大型トラック 座席ベルト非装着時警報装置(インストルメントクラスタ)のリコールについて

リコール番号 5495

改善箇所説明図

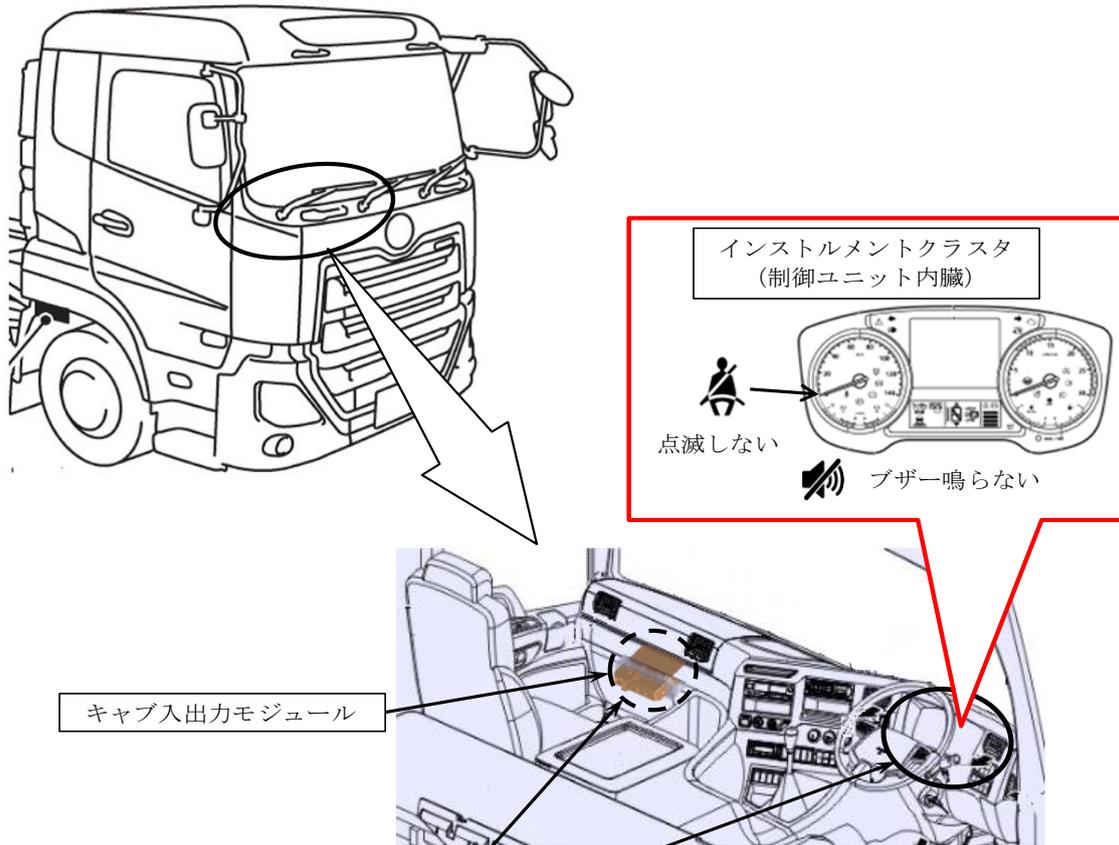
基準不適合発生箇所

協定規則第16号（大型車のシートベルト非装着時警報装置）認可車両において、制御プログラムが不適切なため、車速が15 km/h以上の特定の条件でシートベルトを脱着すると、走行時に発報するシートベルト非装着警告灯の点滅（視覚警報）および警告音（聴覚警報）が正しく作動しない。そのため、保安基準第22条の3（シートリマインダ）に定める要件を満足しない。

改善の内容

全車両、インストルメントクラスターのシートベルト警報制御プログラムを対策仕様に修正およびキャブ入出力モジュールの着座判定閾値のパラメータを書き換える。

識別：作業完了車には、助手席側ステップ部VINプレート右下端に青色ペイントを塗布する。
